EZ-1131/2-PN/52-2014

WYJAŚNIENIE - MODYFIKACJA 1

dostawy specjalistycznych wyrobów medycznych dla Pracowni Hemodynamiki
(zamówienie nr EZ-1131-PN/52-2014)
ogłoszonym w Dzienniku Urzędowym Unii Europejskiej
z dnia 21.08.2014 r., nr 2014/S 159-285662

Załącznik nr 1

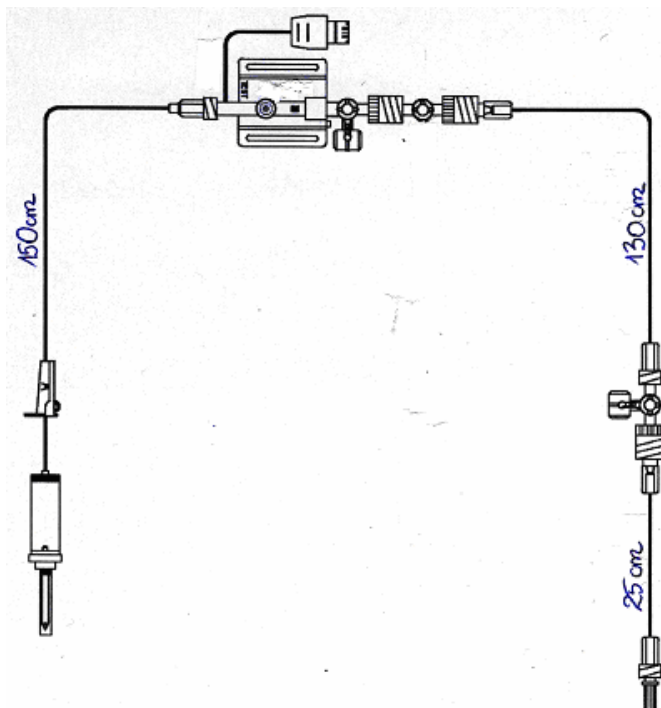
Pytanie 8: „Czy Zamawiający dopuści kopułki do pomiaru ciśnień metodą krwawą zgodnie z poniższym schematem (załącznik nr 1)?”

Odpowiedź 6-8: Zamawiający doprecyzowuje opis przedmiotu zamówienia w zakresie tego pakietu. Aktualne brzmienie określa załącznik nr 1 do niniejszego pisma. Zamawiający dopuszcza zaoferowanie dowolnego asortymentu zgodnego z aktualnym opisem.
